**Mogens Bjørn Andersen**  
**Kirkegårdsconsulent**

5. februar 2019

**Nykøbing Kirkepark/ Sankt Clemens Kirkegård**  
Morsø Provsti

**Parkering, belægning, kirkegårdsmur og bevarede gravminder**

Foto 2. Forslag til skråparkering ved kirkens vestside

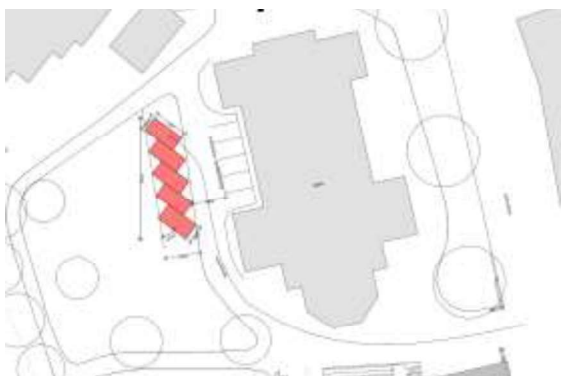
Det nu fremsendte forslag indeholder 5 parkeringspladser på vestsiden af kørevejen. Pladserne anlægges som græsarmeret skråparkering, se foto 2 og 3. Anlæg af parkeringspladser begrundes som tidligere dels med, at de er nødvendige til kirkeligt brug og desuden skal kirkecentret udvides i vestlig retning. Behovet for parkering er derfor tiltagende.

Parkeringspladserne kan principielt anlægges som skitseret på foto 2, 3 og 4. Det bør overvejes, om 1 eller 2 pladser bør anlægges som handicappladser. Nuværende eller ny belysning skal flyttes vest for græsarmeringen. Inden endelig stillingtagen bør parkeringspladserne dog indgå i en samlet plan for fornyelse af alle belægningsområder omkring kirken. Midlertidige p-pladser kan anlægges på jernplader eller et tyndt lag stabilgrus. Yderligere anlæg af parkering bør undgås.
